TRANS/WP.29/2003/5  
12 décembre 2002

PROPOSITION DE PROJET DE COMPLÉMENT 15 AU RÈGLEMENT N° 54

(Pneumatiques pour véhicules utilitaires)

SCHÉMA DES INSCRIPTIONS DU PNEUMATIQUE

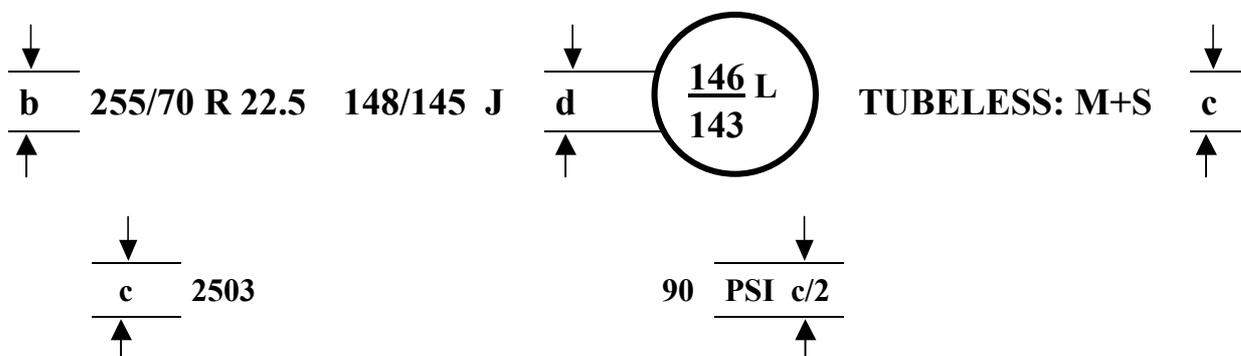
Annexe 3, modifier comme suit:

«Annexe 3

HAUTEURS MINIMALES DES INSCRIPTIONS (mm)	
	Pneumatiques de diamètre nominal de jante < 508 mm (Code 20) ou de grosseur nominale de boudin ≤ 235 mm (Code 9)	Pneumatiques de diamètre nominal de jante ≥ 508 mm (Code 20) ou de grosseur nominale de boudin > 235 mm (Code 9)
b	6	9
c	4	
d	6

1. Ces inscriptions, qui sont données à titre d'exemple, définissent un pneumatique:
  - Ayant une grosseur nominale du boudin de 255;
  - Ayant un rapport nominal d'aspect de 70;
  - Possédant une structure radiale (R);
  - Ayant un diamètre nominal de jante de 572 mm, dont le symbole est 22,5;
  - Possédant des capacités de charge de 3 150 kg en simple et de 2 900 kg en jumelé, correspondant respectivement aux indices de charge 148 et 145 figurant à l'annexe 4 du présent Règlement;
  - Ayant une vitesse de référence de 100 km/h correspondant à la catégorie de vitesse J;

2. Dans le cas particulier de pneumatiques ayant la configuration de montage pneumatique/jante «A», les inscriptions doivent se présenter sous la forme de l'exemple ci-après:

235-700 R 450A, où:

3. L'emplacement et l'ordre des inscriptions composant la désignation du pneumatique doivent être les suivants:
- a) La désignation de la dimension telle que définie au paragraphe 2.17 du présent Règlement doit être groupée, comme indiqué dans les exemples donnés plus haut: 255/70 R 22.5 ou 235-700 R 450A;
  - b) La description de service comportant l'indice ou les indices de charge et le code de vitesse doivent être placés immédiatement après la désignation de la dimension du pneumatique, telle que définie au paragraphe 2.17 du présent Règlement;
  - c) Les symboles "TUBELESS" et "M+S" ou "FRT" ou "MPT" (et leurs équivalents) peuvent être éloignés de la désignation de la dimension du pneumatique;
  - d) S'il est fait usage du paragraphe 6.2.5 du ...»
